**Avis de la mission régionale
d'autorité environnementale
Hauts-de-France
sur le projet de centrale photovoltaïque
de la société centrale solaire du Cakempin
sur la commune de Breteuil (60)**

Étude d'impact de janvier 2023 et étude écologique de novembre 2022

n°MRAe 2022-6861

Vue rapprochée du projet (source : étude d'impact page 14)

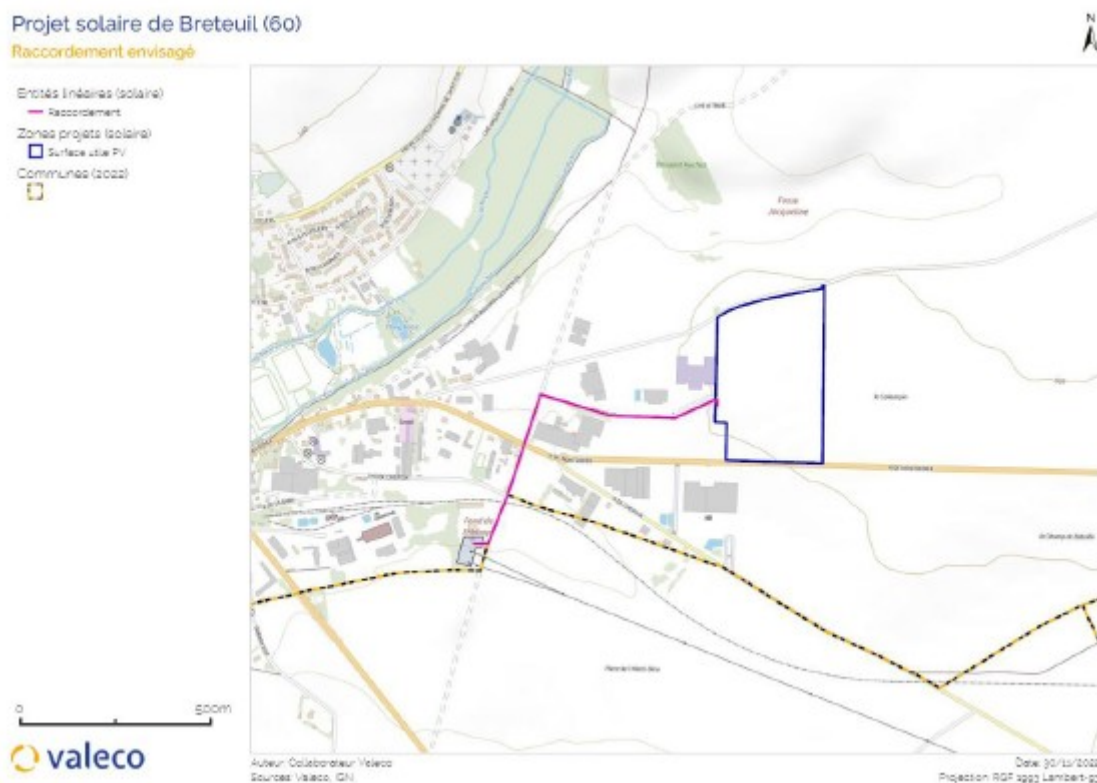
L'imperméabilisation concernera 103,5 m² pour un poste de livraison et deux de transformation. Aucune information n'est apportée au sujet des pistes d'accès, plateforme de levage, pieux.

L'autorité environnementale recommande de préciser la surface totale qui sera imperméabilisée par le projet.
